Onderwerp
Zienswijze op het ontwerpbestemmingsplan 'De Entree
Oost'

Uit een publicatie in de Nederlandse Staatscourant van 1 oktober 2015 nr. 32551, blijkt dat het voornoemde ontwerpbestemmingsplan door u ter inzage is gelegd. Dit ontwerp geeft ons aanleiding tot het indienen van de volgende zienswijze.

In het plangebied ligt een inch 40 bar hoge druk gastransportleiding.

Bijlage 1: Ligging gasleiding

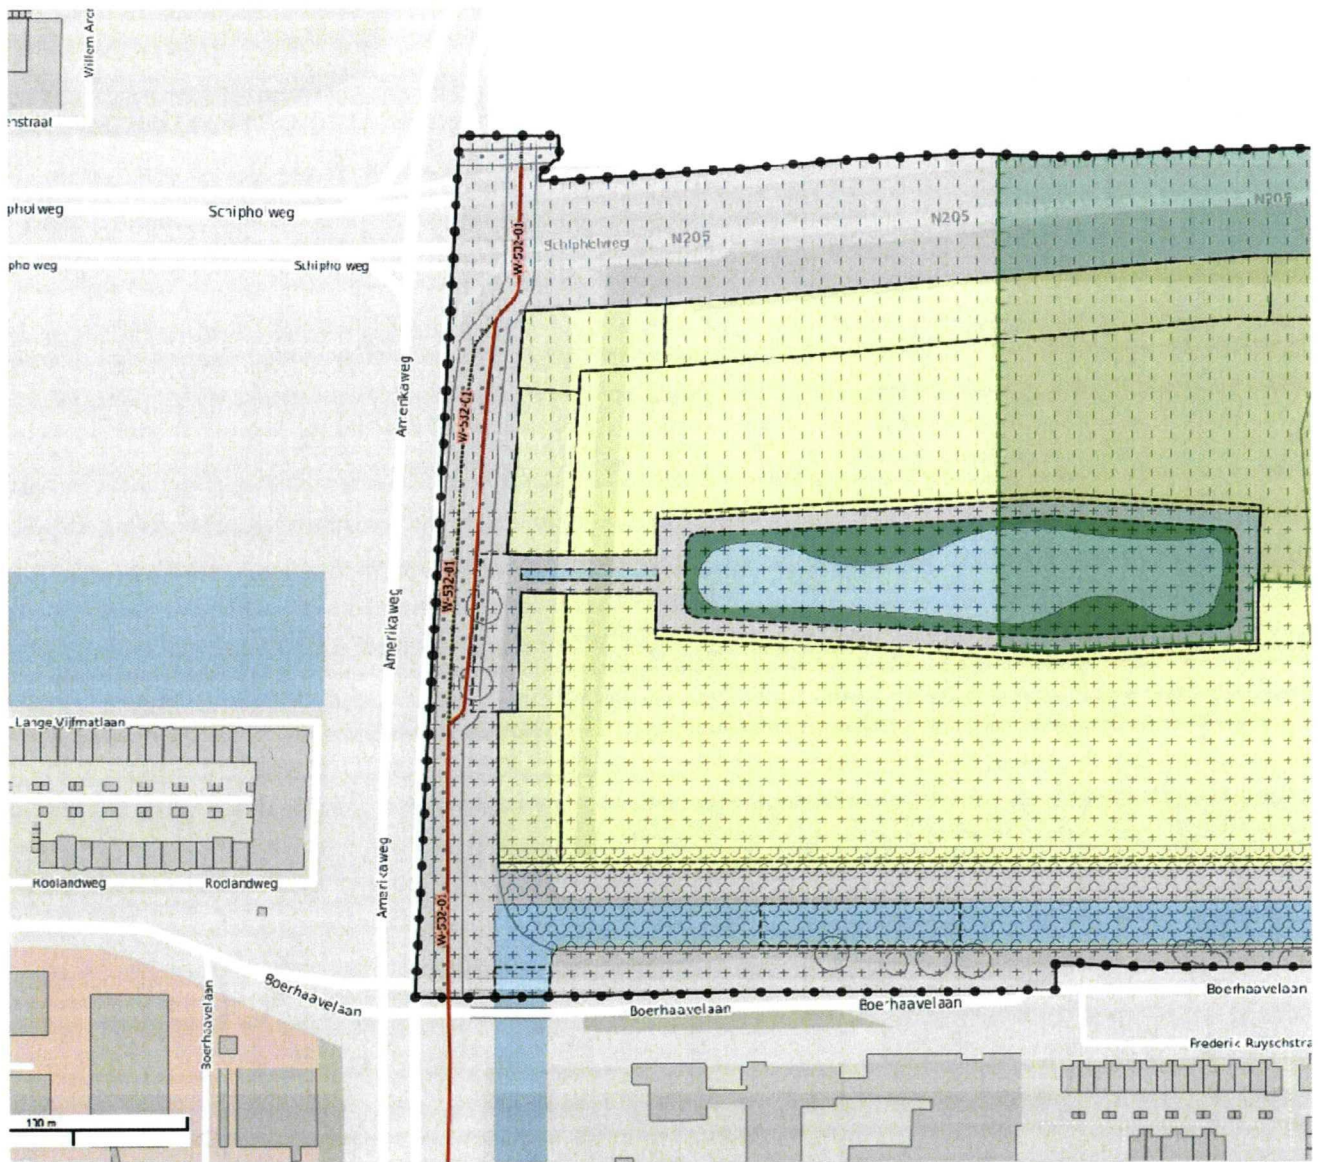
Uit de verbeelding blijkt dat de door u weergegeven belemmeringenstrook breder is weergegeven dan wat wettelijk¹ is bepaald. Het is voldoende om de belemmeringenstrook te beperken tot een zone van 4 meter ter weerszijden van de leidingen. Wij verzoeken u dan ook de breedte van de belemmeringenstrook terug te brengen tot hierboven genoemde afstand. Zie ook bijlage 1 voor de ligging van de leiding.
